Nafn Arkís arkitektar ehf.
Erindi nr. P-2021-12-01-0033
Kennitala 5311070550
Heimilisfang VESTURVÖR 7
Póstnúmer 200
Símanúmer 5112060
Netfang thorri@ark.is

MELAR DEILISKIPULAG - DEILISKIPULAGSBREYTING FYRIR LÓÐ NR. 66 VIÐ REYNIMEL

DEILISKIPULAGSBREYTING VEGNA MELAR DEILISKIPULAG - REYNIMELUR 66
Deiliskipulagssuppráttur

Varðar: Deiliskipulagsbreyting lóðar nr. 66 við Reynimel / ATHUGASEMDIR OG SVÖR

Deiliskipulagstillaga, mkv. 1:500

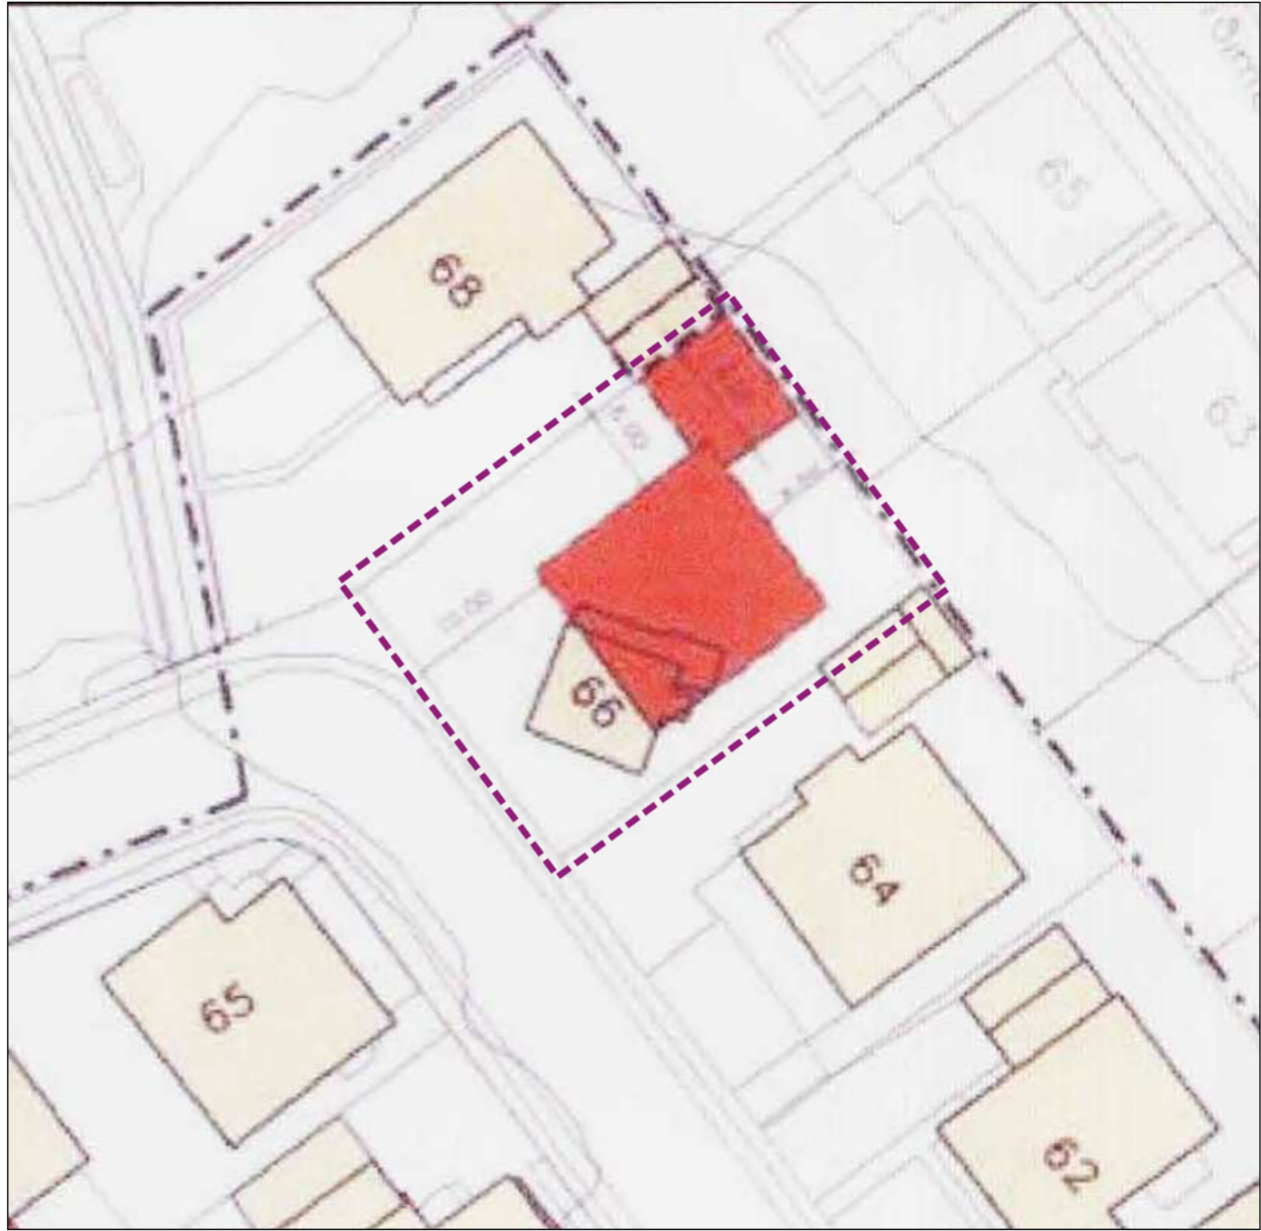
- Uppdráttur sem sýnir deiliskipulagstillögu af litlu svæði er í mælikvarða 1:1000, það er svo smátt að erfitt er að átta sig á innihaldinu. Þyrfti að vera í mælikvarða 1:500 til að vera læsilegt.

Svar: Fallist er á að betra hefði verið að kynningaruppdráttur hefði verið í minni mælikvarða, þ.e. 1:500 í stað 1:1000 og um leið afmarka betur svæðið sem fellur undir breytingarnar. Uppdrátturinn var auglýstur með rafrænum hætti á hagaðila og því auðgert að þysja inn og kalla fram nákvæmari mynd af svæðinu enda uppdrátturinn í góðri upplausn.

Uppdrátturinn hefur verið lagfærður sbr. athugasemd í mælikvarða 1:500 en ekki verður um neinar efnislegar breytingar að ræða af þeim sökum.

Snið A - A, mkv. 1:500

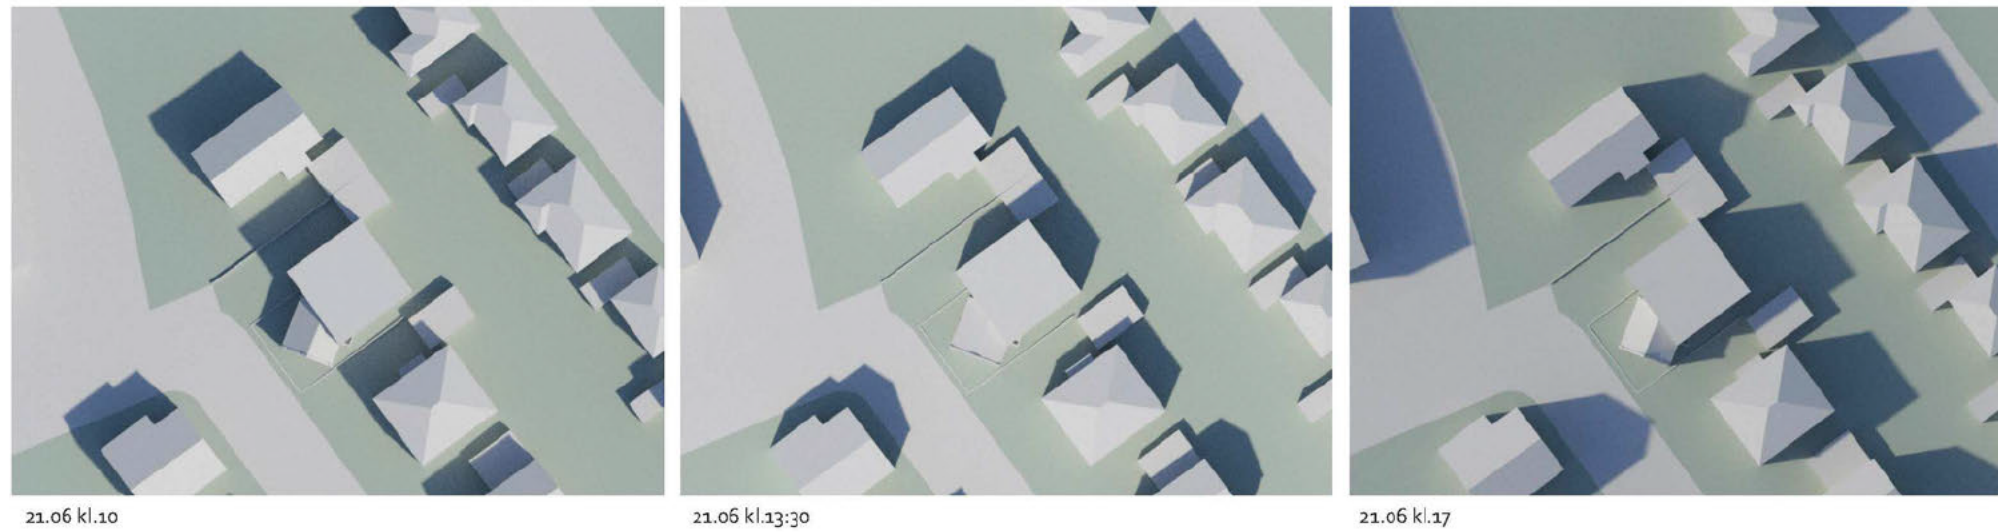
- Sneiðing A-A er tekin þvert í gegnum íbúabyggð við Reynimel. Það er faglegt mat að hér vanti aðra sneiðingu, sem sýnir afstöðu við götu og nágrannalóð við Víðimel.

Svar: Afstaða heimilda, þ.e.a.s. byggingarreits, til götu og nágrannalóðar að Víðimel kemur glögglega fram á skýringarmyndum er sýna skuggavarp.

Deiliskipulagstillaga - skuggavarp
Jafnægur

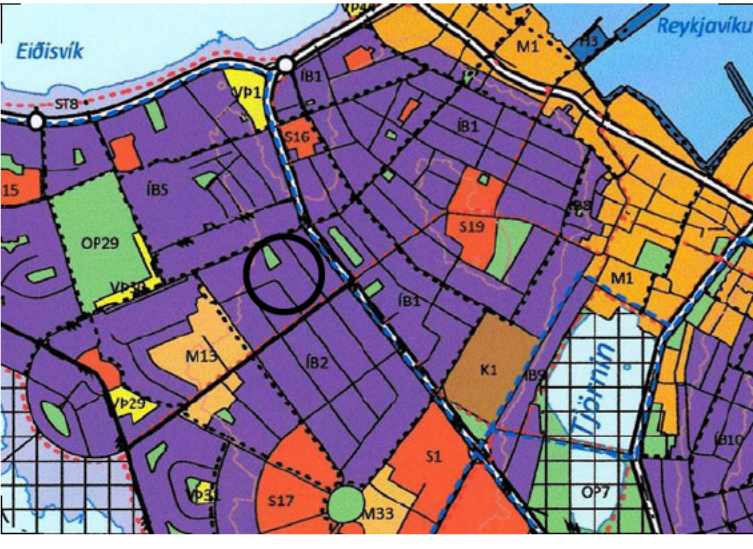
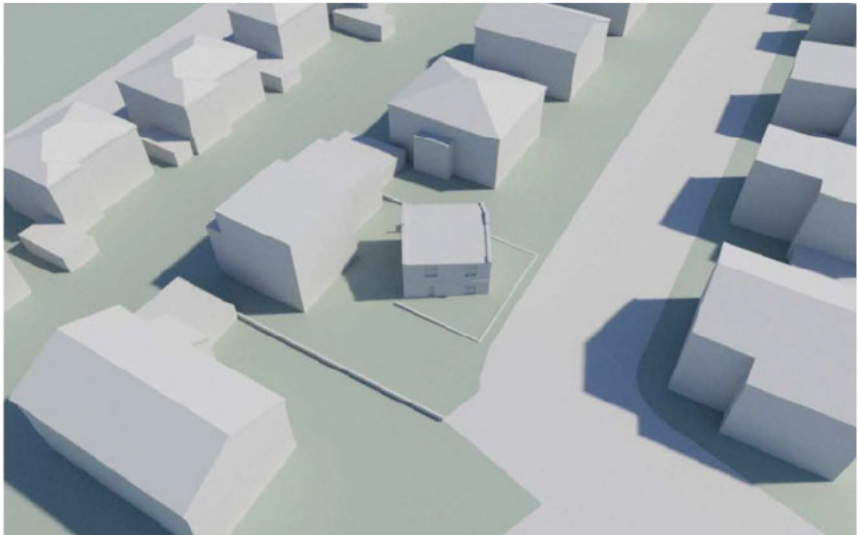
Also, the building will cast shadows across the side where my and my neighbour's entrances are, which are our only direct access to outdoor space. From the plans, it seems that this side of our house will be in shadow for a good part of the mornings.

Svar: According to the sun diagram the change will bring more sunlight to the side of house number 68.
